Kórnik, dnia 9 grudnia 2019 roku

Nasz znak: SE-ZP.271.32.2019

Dotyczy: postępowania o udzielenie zamówienia publicznego, prowadzonego w trybie przetargu nieograniczonego pn. „Budowa promenady spacerowej wzdłuż brzegu Jeziora Kórnickiego wraz z infrastrukturą techniczną – etap III (część 3)”

„Umowa par. 4 ust. 8.

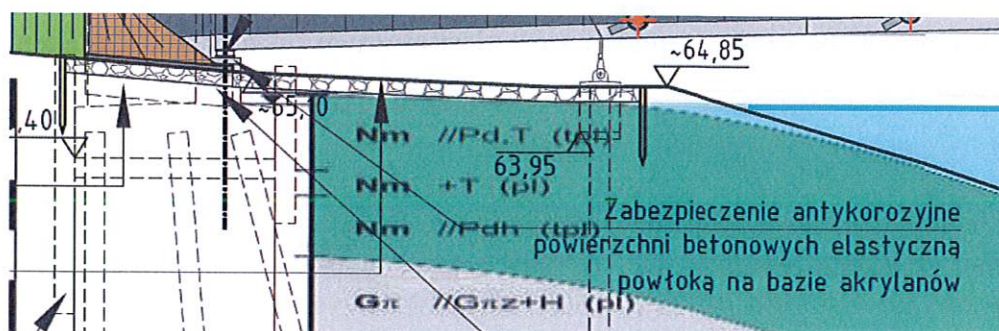
Proszę o rezygnację z wymogu przedstawiania oświadczenia podwykonawcy. Wystarczającym jest przedłożenie przez Wykonawcę zestawienia faktur wraz z dowodem przelewu wynagrodzenia należnego podwykonawcy. Przedstawianie takich oświadczeń może wpływać na nieuzasadnione opóźnienie zapłaty Wykonawcy za prawidłowo zrealizowaną część robót budowlanych, bo będzie konsekwencją celowego braku złożenia podpisu na takim oświadczeniu przez podwykonawcę.”

Zgodnie z zapisem § 4 ust. 8 umowy „Wynagrodzenie przysługujące Wykonawcy, Zamawiający będzie realizował po przedstawieniu przez Wykonawcę oświadczenia Podwykonawców o uregulowaniu wszelkich należności wynikających z umów na roboty budowlane lub dowodów potwierdzających zapłatę wymagalnego wynagrodzenia Podwykonawcom lub dalszym Podwykonawcom...”
